**Voranfrage 2017 / 9017 · Neo 1 Abbruch und Neubau Radiogebäude / Ilfis 3**

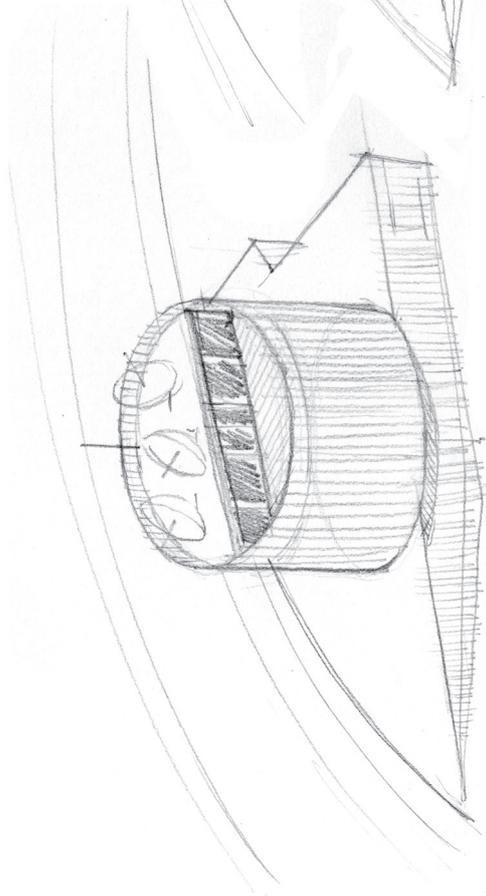
Die Volumen des Erd- und des Obergeschosses schliessen rundherum an die Lamellen der transparenten Aussenschicht an. Das Dachgeschoss ist als kleinerer Zylinder mit Flachdach ausgebildet, dadurch springt es rundum zurück. Durch die transparente Lamellenschicht würde das DG mit den technischen Installationen als unruhiges, undefiniertes Element erscheinen und das einfache, monumentale Erscheinungsbild stören. Wenn das Volumen des DG auf der Strassenseite analog dem OG an die Aussenschicht anschliessen würde und wenn es zugleich die Dachschräge der Lamellenstruktur übernehme, würde der Körper kompakter – es ergäbe sich auf der ruhigeren Ilfisseite eine nutzbare Terrasse.

Auf diese Weise wäre insbesondere auch die Ansicht von der Dorfseite her besser definiert. (Seite 2)

Die optimale Grösse des Baukörpers ist anhand von Modell und Plandarstellung von Umgebung und Nachbarbauten noch zu prüfen.

Der Übergang des runden Körpers zum Sockel: Ein «verschleifen» von Kreis und Linie ist schwierig. Eventuell könnte der Zylinder auf der Ilfisseite das Sockelgeschoss etwas überragen, dadurch würde eine Analogie zum strassenseitigen Einschnitt entstehen. (Seite 2)

In den Erläuterungen ist von einem «Sichtschutz» für die technischen Anlagen die Rede. Diese gehören jedoch zum Erscheinungsbild einer Radiostation. Deshalb sollen diese durchaus (teilweise) sichtbar sein. (Seite 2)
